PRODUKT <b>P</b>	HOOFDGROEP <b>3</b>	GROEP <b>34</b>
BETR. Elektronische ontsteking		NO. <b>23</b>
B14/B19A 300		DATUM Aug. 83

## Service Bulletin

### WIJZIGINGEN 1984

#### Elektronische ontsteking, verwijderen/aanbrengen van de componenten

#### A. Ontstekingsunit en bobine

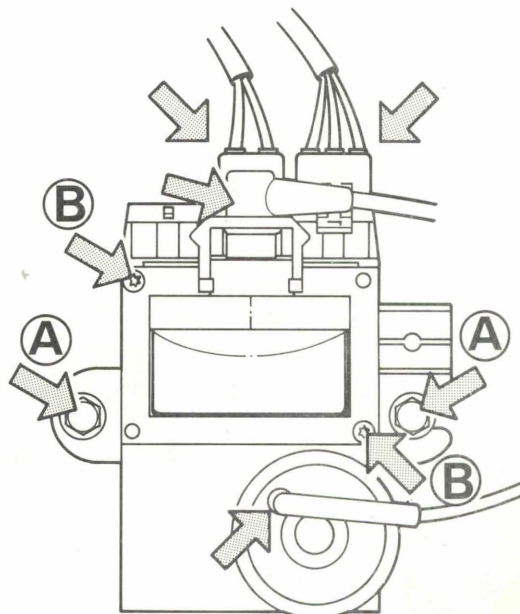
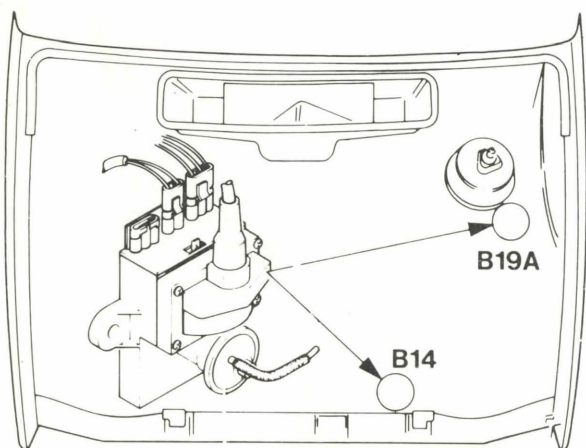
Alle B14 en B19A motoren zijn nu uitgerust met het elektronische ontstekingsysteem **Renix**. Reparatie en onderhoud aan dit systeem blijft beperkt tot het vervangen van componenten in geval van een defect. Afstellen is bij dit systeem niet mogelijk; alle instellingen liggen vast.

Neem de stekerverbindingen, de bobinekabel en de vacuumslang los. Verwijder de twee bevestigingsbouten (A) en neem de ontstekingsunit uit de auto. De bobine kan uit de ontstekingsunit genomen worden door de twee bouten (B) te verwijderen.

**Opmerking:** de vacuümdoos kan niet verwijderd worden.

### B. Het opneemelement

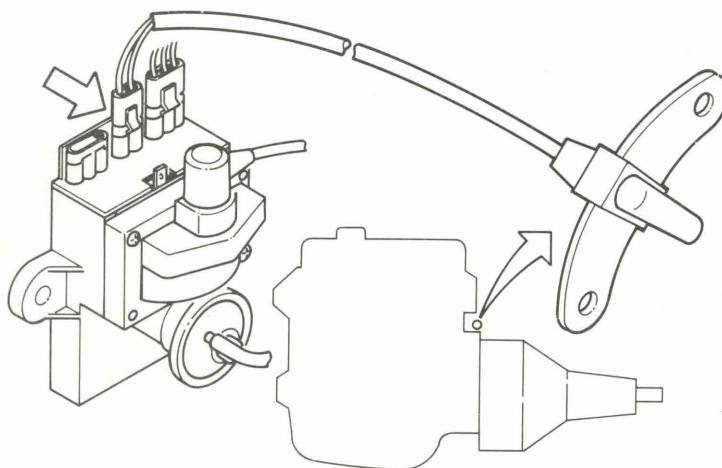
Verwijder bij de B14 eerst het reservewiel en de krikhouder onder het reservewiel.

Maak de stekerverbinding aan de ontstekingsunit los.

Verwijder de twee bevestigingsbouten (B19), c.q. bouten en moeren (B14) van het opneemelement aan het koppelingshuis.

Maak de klembanden los en verwijder het opneemelement.

**Opmerking:** indien de steker van het opneemelement vervangen wordt, is het belangrijk dat de draden **niet** verwisseld worden.

### C. De verdeler

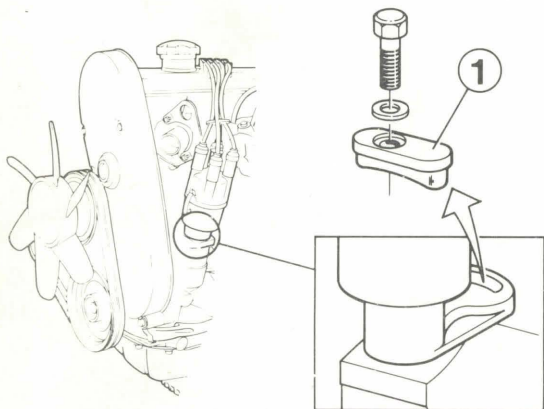
In het "Renix" ontstekingsysteem wordt de vervroeging geregeld door de ontstekingsunit en niet in het verdelerhuis. De verdeler is daarom zeer eenvoudig uitgevoerd. Zo ontbreken de vacuüm- en centrifugaalvervroeging en kan het huis slechts in één stand op het motorblok gemonteerd worden.

Om verstellen van het verdelerhuis bij B19A motoren te voorkomen, wordt in het slobgat een kunststof opvulplaat (1) aangebracht. Na montage moet, wanneer de 1<sup>e</sup> cilinder in BDP staat, het merkteken op het verdelerhuis overeenkomen met het midden van de rotor.
